**Avis sur le projet de centrale photovoltaïque au sol – lieu-dit
« La Salle » sur la commune de Durbans (Lot)**

N°Saisine : 2023-11 771
N°MRAe : 2023APO75
Avis émis le 15 juin 2023

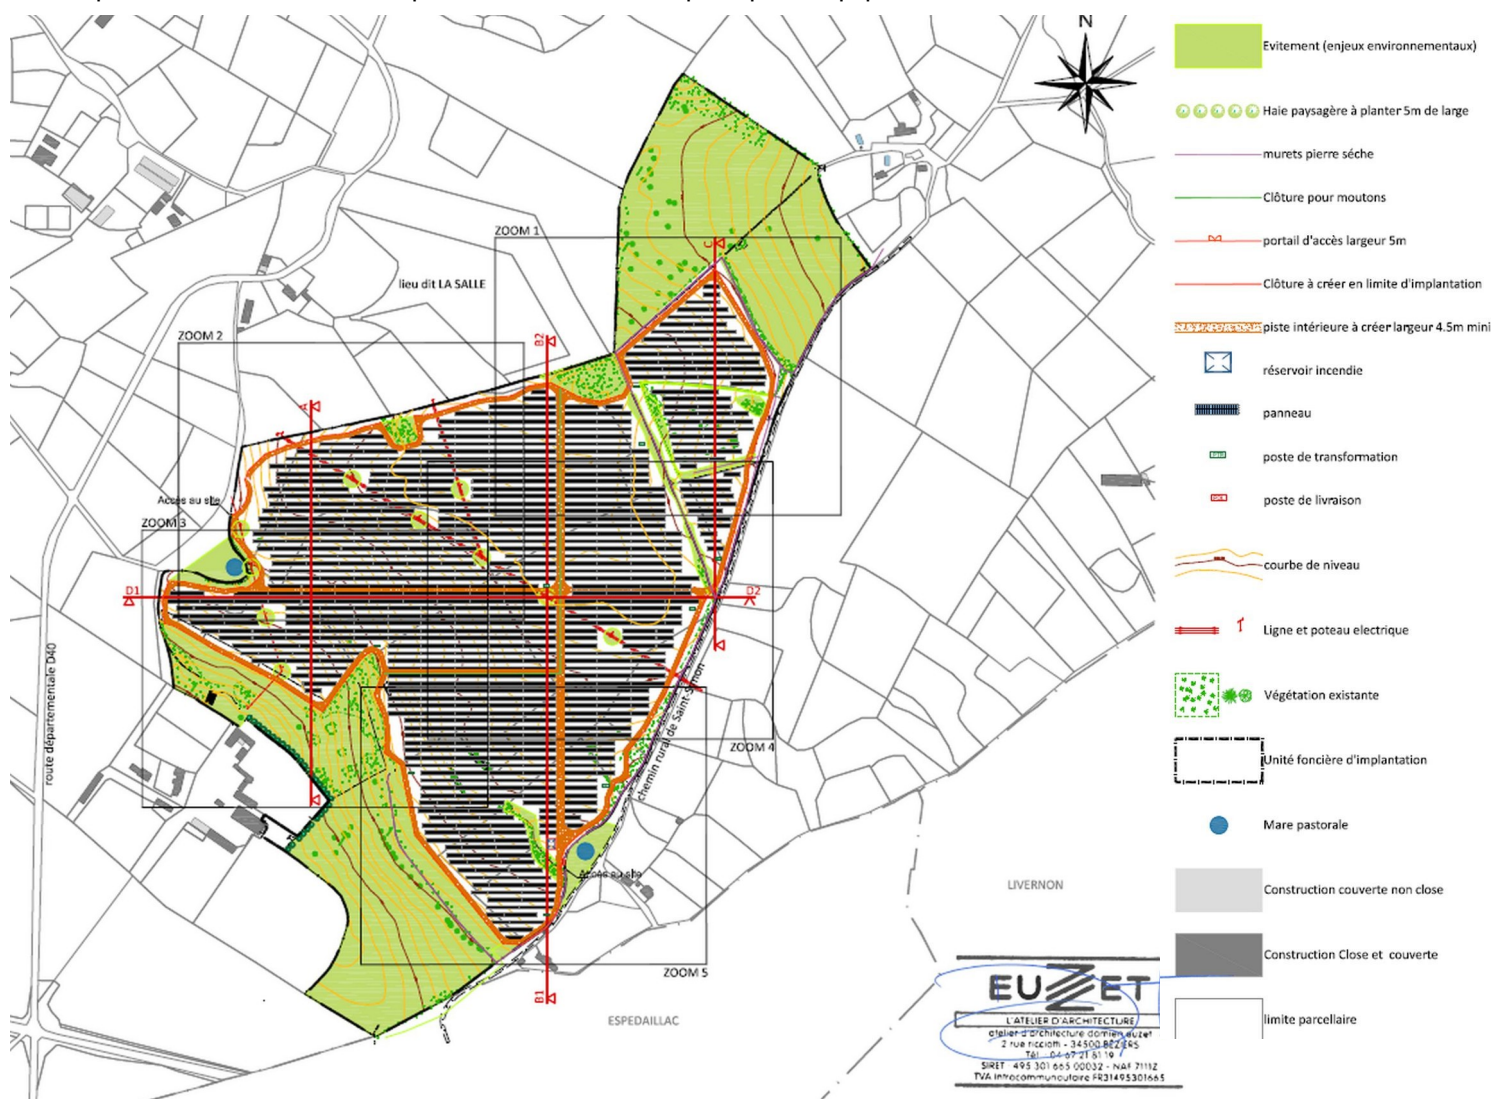
Le raccordement électrique de la centrale au réseau public n'est pas décrit avec précision. Le poste source le plus proche est situé à environ 7 km à l'est sur la commune d'Assier. Ce poste dispose d'une capacité réservée de 2,9 MW ; des travaux de renforcement de ce poste seront donc nécessaires si le projet aboutit.
